LPN-02-EQUIPAMIENTO-UNA-PINPROS-2016

RESPUESTAS A CONSULTAS SOBRE EL PROCESO DE LICITACION

RESPUESTAS Y ACLARACIONES #2

EQUIPAMIENTO
PLANTA
PROCESADORA DE
PRODUCTOS
CÁRNICOS

CONTENIDO:
ÁREAS DE LA
PLANTA
CARNICA

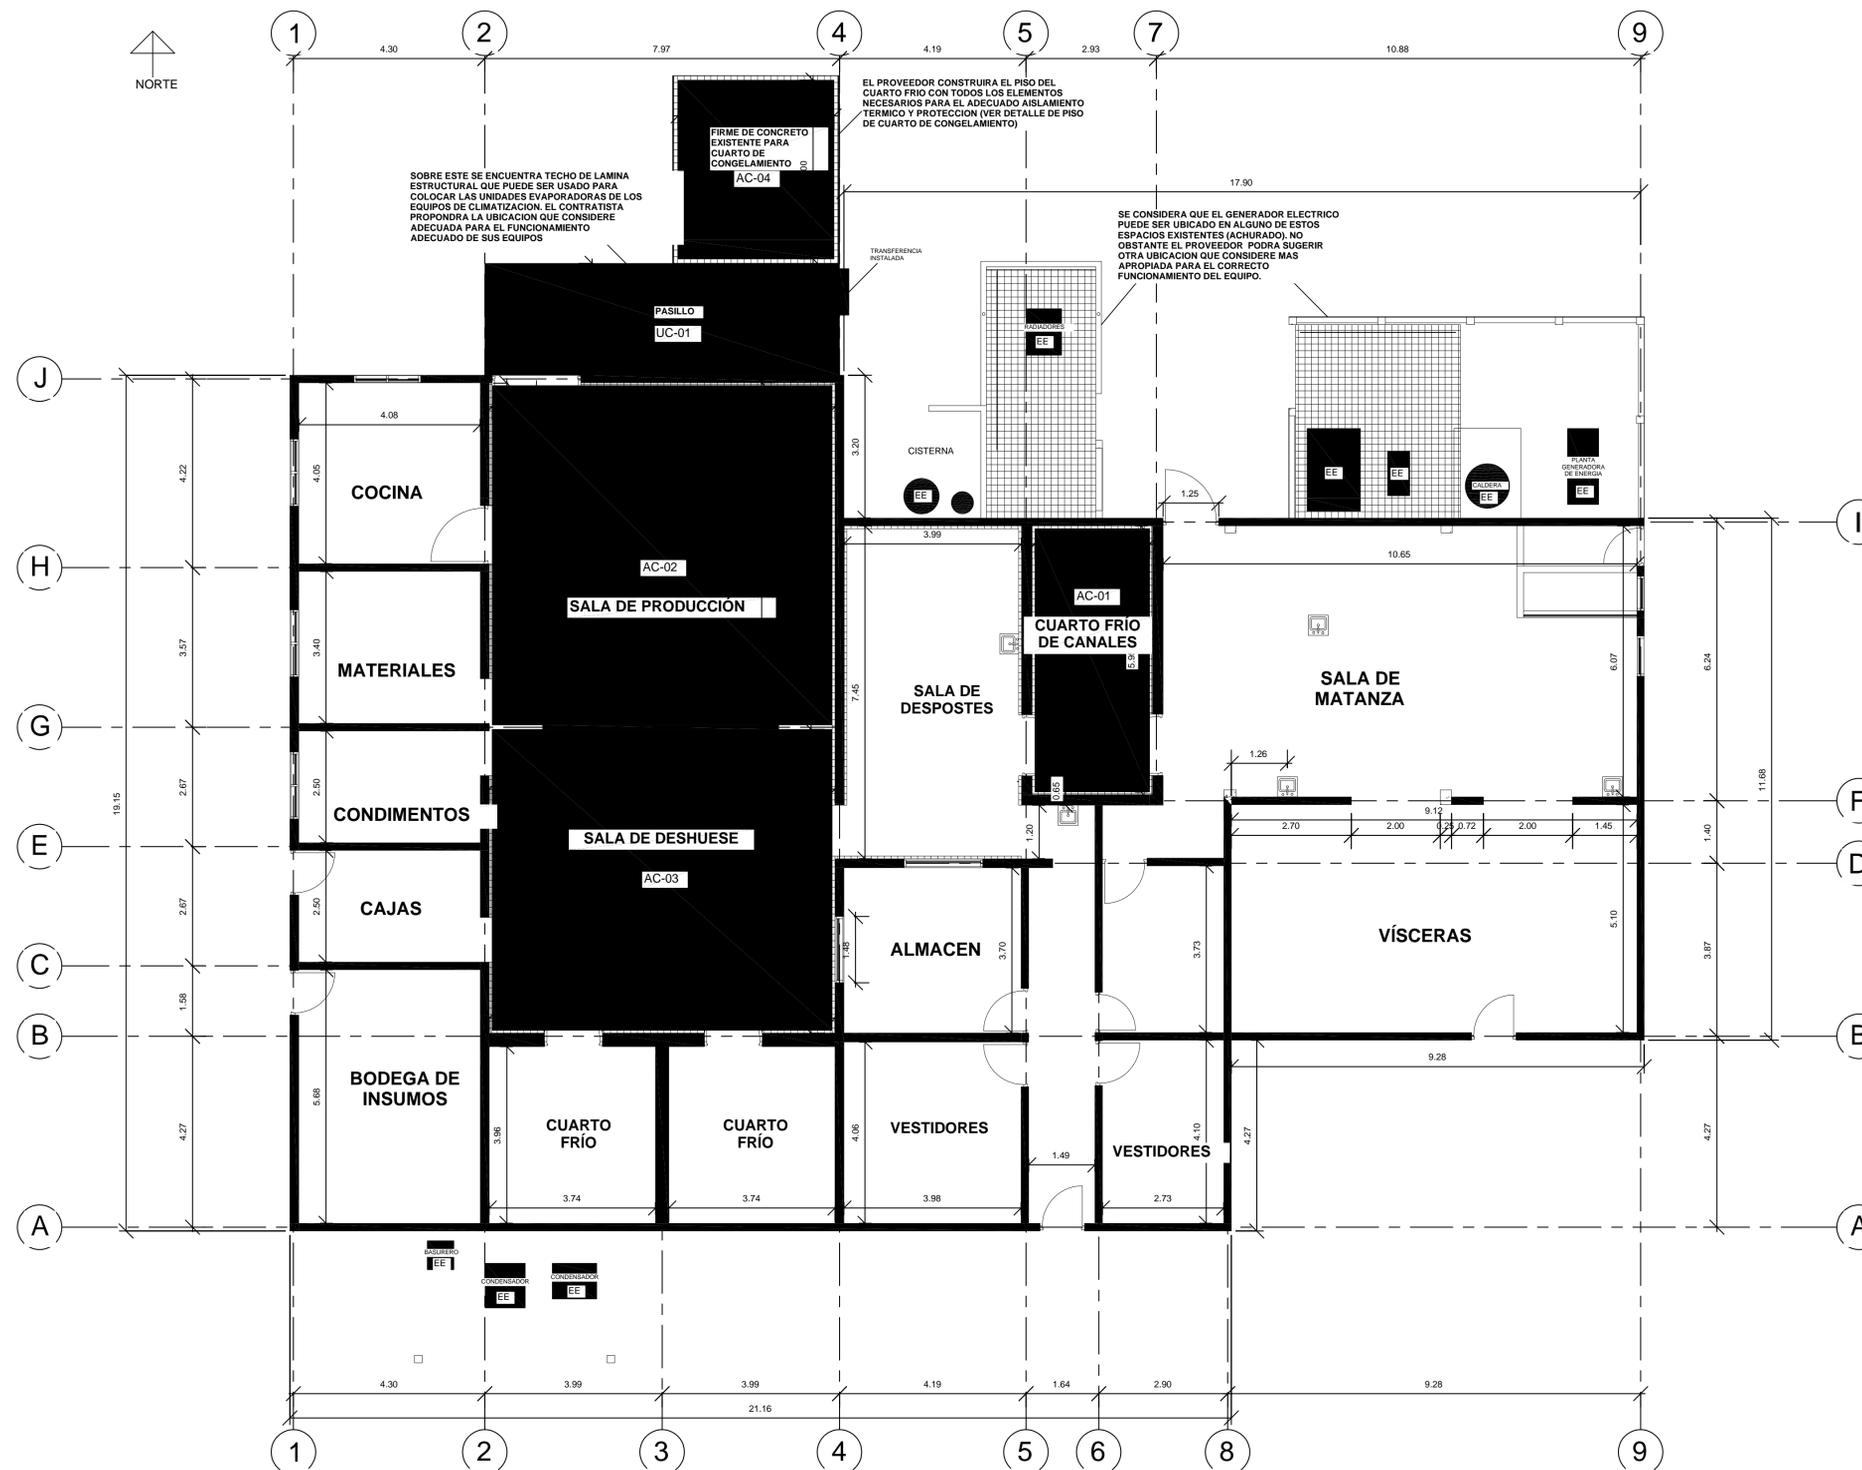
7. En base a las Aclaraciones No.01 y el reporte que tenemos de nuestros técnicos que asistieron a la reunión de homologación y visita de campo del 30 de noviembre/16, detalla que la distancia a considerar es de 27 metros y el documento de Aclaraciones No. 01 indica distancia máxima de 15 metros; entendemos que es responsabilidad del proveedor cumplir con la acometida necesaria para la conexión del generador; sin embargo, podría prestarse a manipulación de precios porque el cable tiene valor alto y algún oferente podría basarse en lo descrito en las Aclaraciones y después solicitar una ampliación al Contrato, lo cual perjudicaría a quienes coticen en función de la distancia real; o un participante que no fue a la visita de campo (No era obligatorio) podría basarse en la distancia indicada de 15 metros.

¿El precio para la acometida se debe basar en la distancia que estime cada participante para la instalación del generador o en la distancia de 15 metros que se estableció en las Aclaraciones No. 01?

R// Durante la visita de campo se indicó una ubicación para el generador cercana al acceso al predio de la Planta de cárnicos. Posteriormente se constató que la UNA considera que el generador sea colocado en otra ubicación, quedando más cercano a la transferencia de lo que se indicó en un principio (espacio achurado en anexo: Plano 01 de distribución de áreas de la Planta de Cárnicos).

En base al Plano de áreas de la Planta de Cárnicos, los Oferentes deben indicar en el TEC-2 (características propuestas) la longitud de acometida que asumen instalar, así como el precio unitario por metro lineal de tal acometida, considerando materiales, mano de obra y demás actividades. Para efectos del proceso se requiere que la longitud máxima ofertada por los oferentes sea de 15 metros para la acometida, en caso de que la ubicación final del generador conlleve una longitud diferente a la ofertada, se realizará la orden de cambio respectiva, ya sea de aumento o decremento.

DETALLE PISO CUARTO DE CONGELAMIENTO

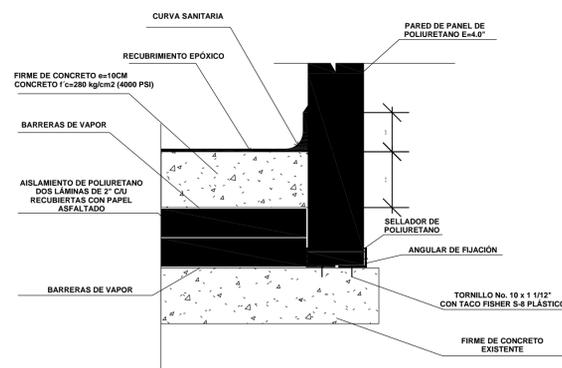
3. Las excavaciones, conformaciones, emplantados con sub base, botados de material sobrante para la construcción de los pisos de cuartos fríos ¿deberá cuantificarse e incluirse en ese precio? ¿o estos niveles ya se encuentran construidos actualmente en la planta? ¿O se construirán sobre pisos existentes?

R// Para el cuarto frío de congelamiento, se encuentra lista una base de concreto y ha dejado la tubería respectiva para desagüe en piso. Sobre tal base el Proveedor del cuarto frío deberá colocar los elementos del piso que se indican en las especificaciones técnicas y en el Detalle de piso de cuarto de congelamiento de los planos (aislamiento térmico, firme de concreto, capa final de piso, coladera con trampa de sólidos en piso), para estas actividades el Contratista si debe considerar los costos materiales, mano de obra, equipos y actividades conexas como ser retiro de sobrantes y limpieza final. El Proveedor deberá dejar el nivel del piso del cuarto frío al mismo nivel del piso del pasillo en donde estará colocada la puerta de acceso al cuarto.
